## ウラン廃棄物のクリアランス及び埋設の規制に関する検討（第4回）

令和3年3月10日  
原子力規制庁

ウラン廃棄物のクリアランス及び埋設に係る規制の考え方（案）等  
に対する意見と回答（案）

図 6 ウランの壊変系列 (主な核種のみ表示。ICRP Pub1. 107 [8]を基に作成)

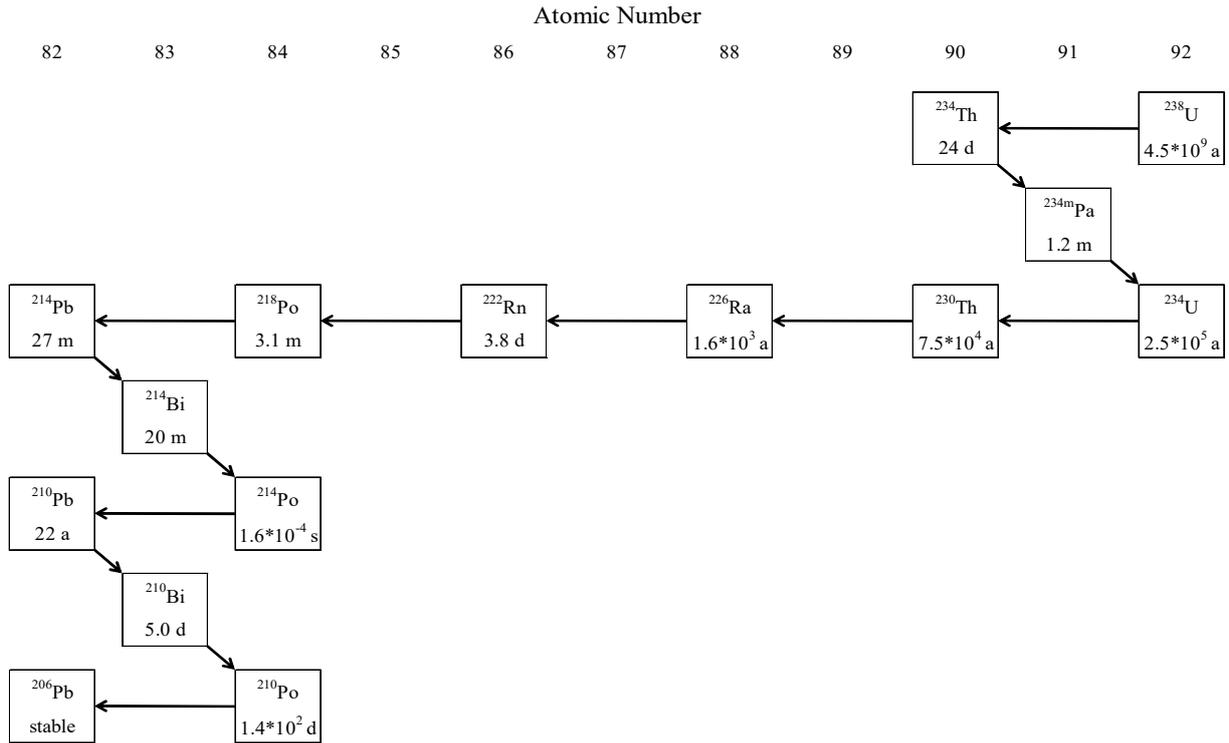
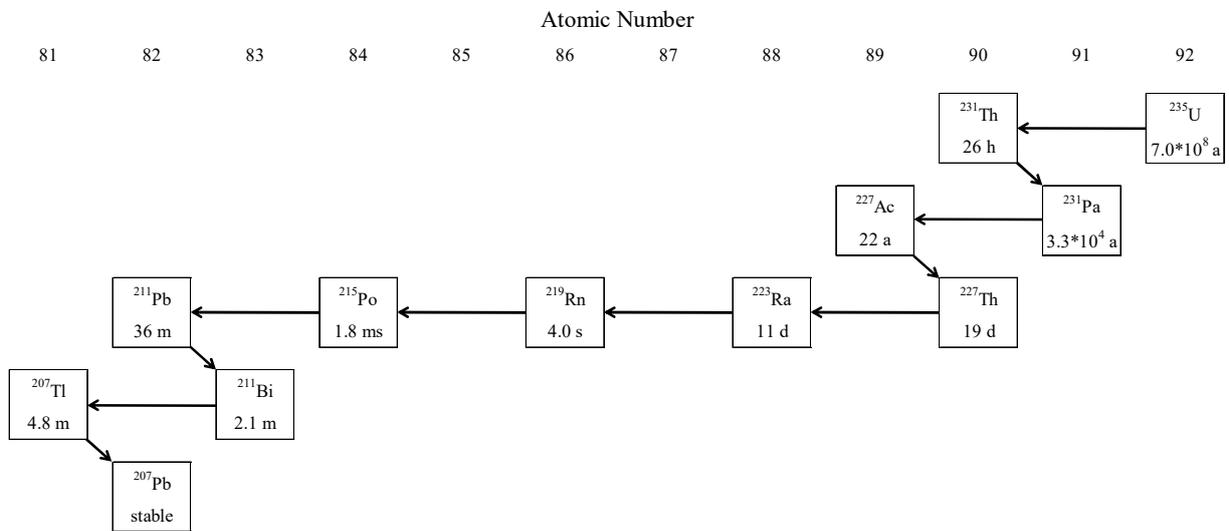
しているのか？	
1-23	(参考2) ・ 17ページの表1の「地域/国」欄の「米国」、「ポーランド」、「アルバニア」等のインデントの位置が不適當です。	インデントを修正します。
1-24	(参考2) ・ 図6の単位の「a」は何を意味しているのか？	図6の「a」は年を意味しています。
1-25	(参考2) ・ 図7（脚注）の一部を英語で記載したのはなぜか？	図7の縦軸及び横軸は英語表記ですので、注釈も合わせて英語表記としました。
1-26	(参考3) ・ 20ページの1. (1)の冒頭「IAEAのGSR」は「IAEA GSR」のほうが良いと思います。他の箇所と同様に。	「の」を削除します。
1-27	(参考4) ・ 23ページの1. 2の3行目「すべて」は「全て」と記載したほうが良いと思います。他の箇所と同様に。	「全て」に統一します。
1-28	1. はじめに 1頁 3行目 再処理回収ウランや濃縮商業グレードウラン (ECGU) を扱う施設から発生する物をウラン廃棄物としてすでに取り扱ってきているため、ウラン廃棄物に、回収ウラン等を取り扱う施設から発生するものが含まれることを明記して頂きたい。	本資料において、ウラン廃棄物は、ウランの製錬、転換、濃縮、再転換、成型加工等の工程によって生じる、専らウラン及びその子孫核種によって汚染された物を指します。よって、ウラン及びその子孫核種以外の核種を有意に含むものはウラン廃棄物には含まれません。
1-29	4. ウラン廃棄物のクリアランスの規制の考え方 5頁 21行目 「また、我が国の規制基準でU-234、U-235及びU-238について金属くずを対象として規定されているクリアランスレベルである1Bq/gよりも小さい（厳しい）値とはならなかった。」と記載されている。現行規則において、金属くずのクリアランス対象物には回収ウランを取り扱った施設の資材も含まれており、U-232及びU-236のクリアランスレベルも規定されている。金属くず以外についても、U-232及びU-236に対して参考4で示されているような評価を実施し、その結果を参考4に記載して頂きた	人工起源核種であるU-232及びU-236については、原子力安全委員会のウラン取扱施設におけるクリアランスレベルについて（平成21年10月5日）において、参考4で示すような、金属スラグの産廃処分シナリオに係る評価がすでに行われています。よって、U-232及びU-236に対する評価は必要ありません。なお、人工起源核種であるU-232及びU-236のクリアランスレベルは、金属くず以外の物についても、他の人工起源核種と同様にIAEA GSR Part 3を踏襲し、現行のクリアランス規則に定められている値（それぞれ100 Bq/kg、10000 Bq/kg）となります。
